川内原子力発電所 1号炉及び2号炉
玄海原子力発電所 3号炉及び4号炉

標準応答スペクトルを考慮した地震動評価における
地下構造モデルの設定について
(令和5年4月28日審査会合における指摘事項及び
今後の審査スケジュール)

2023年5月8日
九州電力株式会社

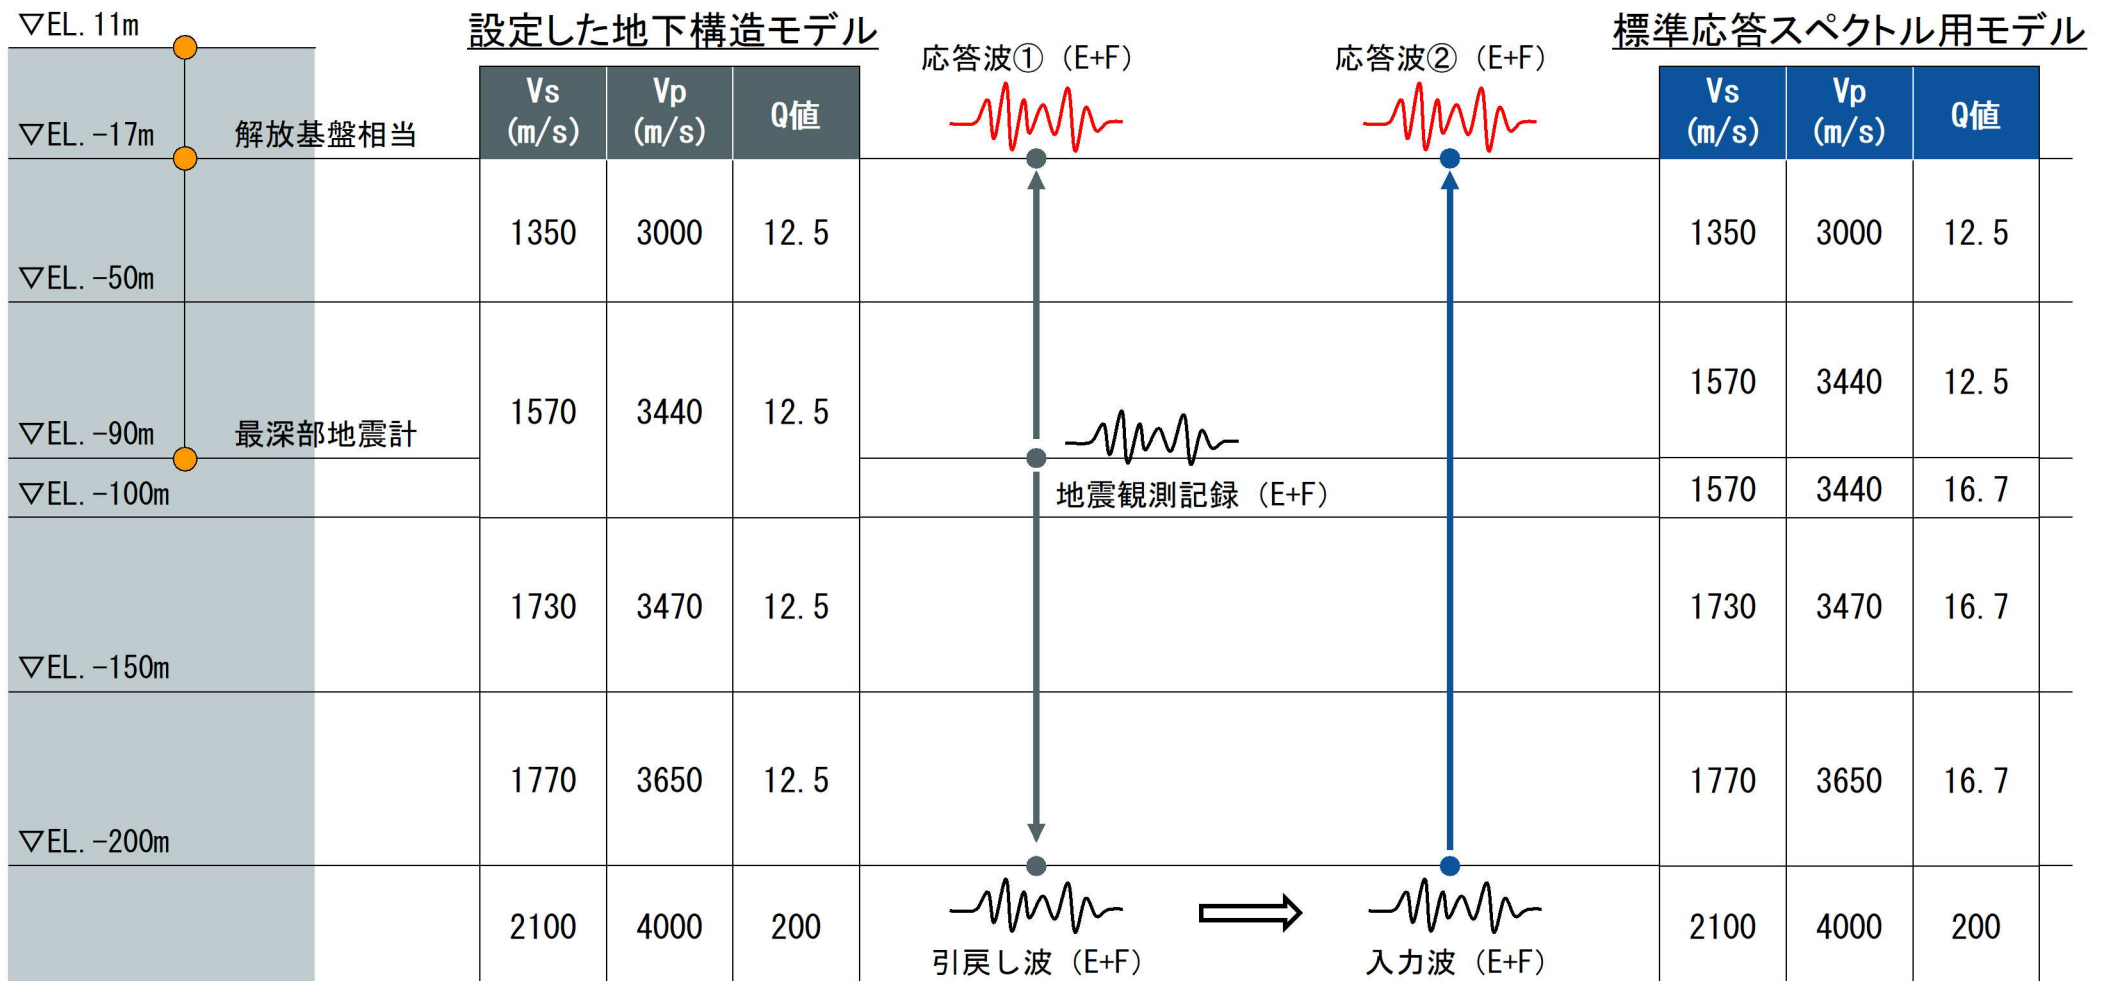
No.	コメント
1	審査会合において確認した上下動の一部周期における観測記録との不整合の要因及び地下構造モデルへの反映要否についての考え方などを資料に反映すること。
2	EL. -90mからEL. -200mの範囲の地盤減衰を $Q=16.7$ に設定した標準応答スペクトル用モデルと観測事実との比較結果について、資料に追加すること。

○ PS検層モデルによる妥当性確認

- ・ 実地盤の状況（EL. -200mコントラストなし）に対し、設定したモデルはEL. -200mのコントラストによって伝達関数の凸部を設けて保守性を持たせているので、上下動についても地下構造モデルに問題はないことを、資料に明確に記載。
- ・ 実地盤の状況について、資料に根拠を明示。

○ 地下構造モデルの $Q=12.5$ から 16.7 への変更理由

- ・ EL. -90mからEL. -200mまでは地震観測記録が得られておらず相対的に信頼性が劣ること、及び地震動により余裕を持たせて耐震設計の安全裕度の向上を図ることを踏まえて地盤減衰を変更することを、資料に明確に記載。
